Avis délibéré
de la mission régionale d'autorité environnementale
Provence-Alpes-Côte d'Azur

sur le projet de parc photovoltaïque au lieu-dit "Roquerousse"
sur la commune de Lambesc (13) - 2ème avis

**N° MRAe
021280/A P**

Figure 2 : plan de masse - source : étude d'impact.

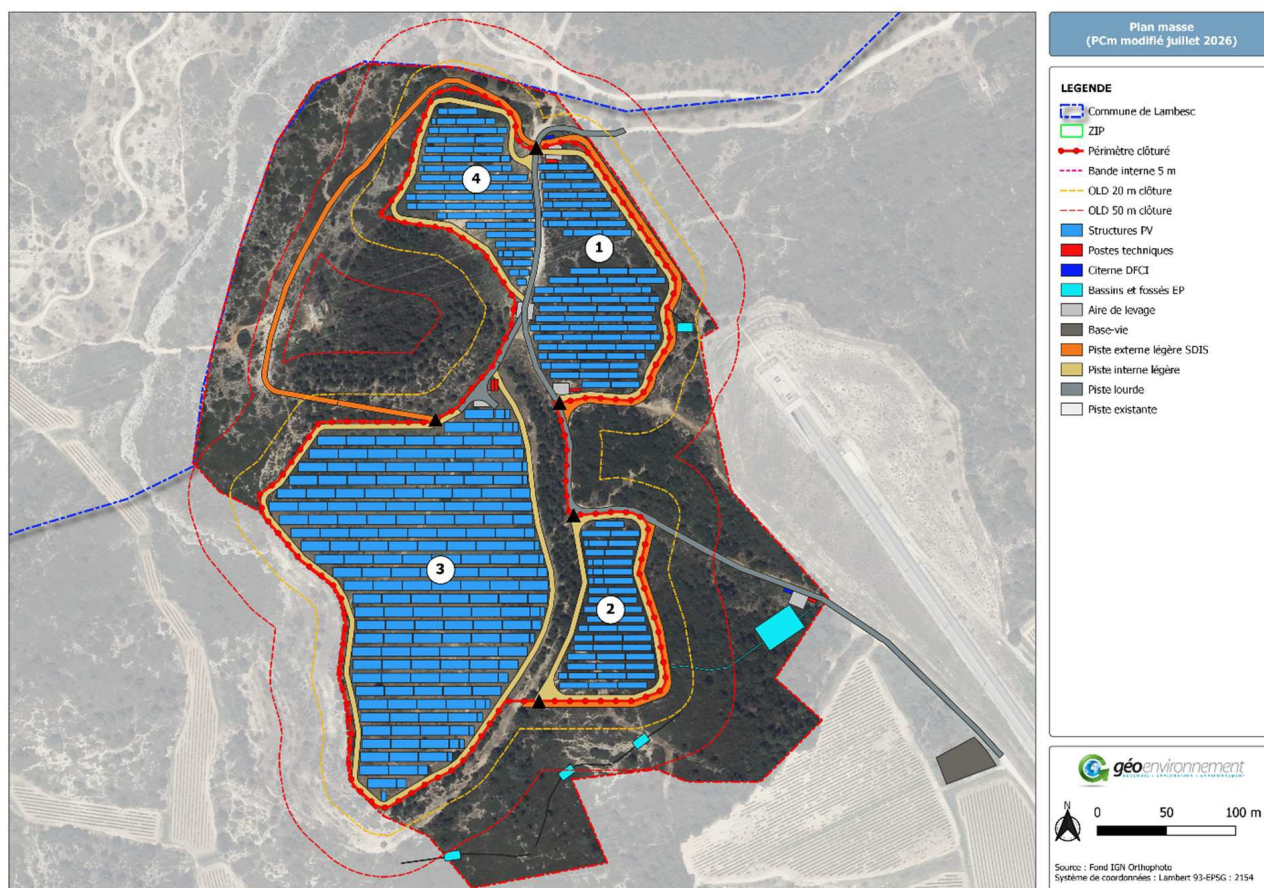
Dans son [avis du 24 mai 2024](#), la MRAe recommandait de « *compléter le périmètre de projet [...] par l'intégration de la bande affectée aux OLD, et du raccordement de l'installation photovoltaïque au réseau électrique public* ». La prise en compte environnementale de ces éléments est désormais intégrée au dossier, et la mise en œuvre des OLD est prévue conformément aux dispositions de l'[arrêté préfectoral \(AP\) du 15 octobre 2025](#) et aux recommandations du service départemental d'incendie et de secours⁸ : amélioration de l'accessibilité par ajout de pistes lourdes et légères et de la défense extérieure contre l'incendie (glacis de 5 m à l'intérieur de la clôture, dimensionnement et positionnement des réserves d'eau, système de coupure du réseau électrique, extincteurs...).

La MRAe relève cependant que la surface totale des OLD n'est pas clairement indiquée⁹. La MRAe invite le maître d'ouvrage à préciser celle-ci.

Figure 3 : sensibilité écologique de l'aire d'étude - source : étude d'impact.

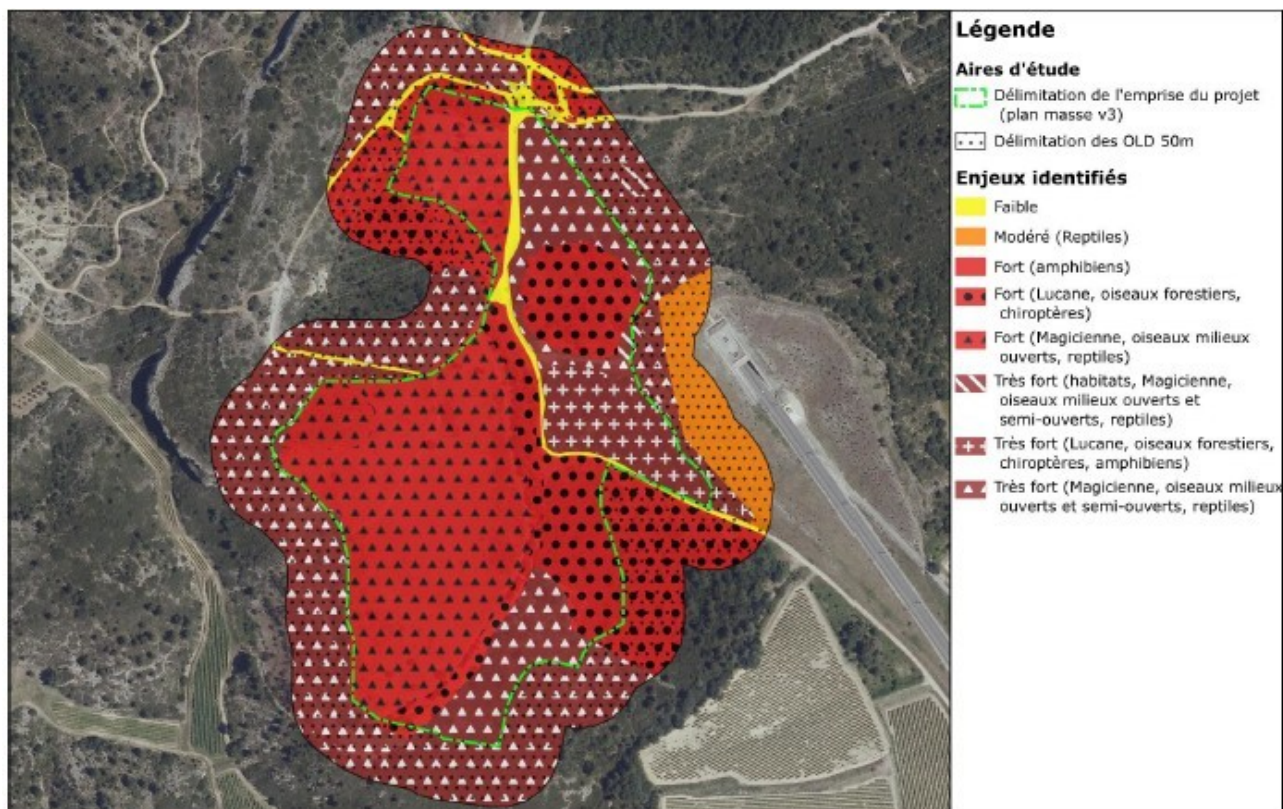
La MRAe relève que la Pie-grièche méridionale, répertoriée comme espèce déterminante de la ZNIEFF « *Plateau de Vernègues et de Roquerousse* » au sein de laquelle s'inscrit le projet, n'est pas considérée comme présente. Espèce méditerranéenne endémique²¹, répertoriée comme étant « *en danger* » sur les listes rouges nationale et régionale, sa prise en compte est nécessaire dans l'analyse des enjeux avifaunistiques.

La MRAe recommande d'intégrer la Pie-grièche méridionale, espèce déterminante de la ZNIEFF dans laquelle s'inscrit le projet, au cortège des oiseaux à prendre en compte dans l'analyse des enjeux écologiques de l'aire d'étude.
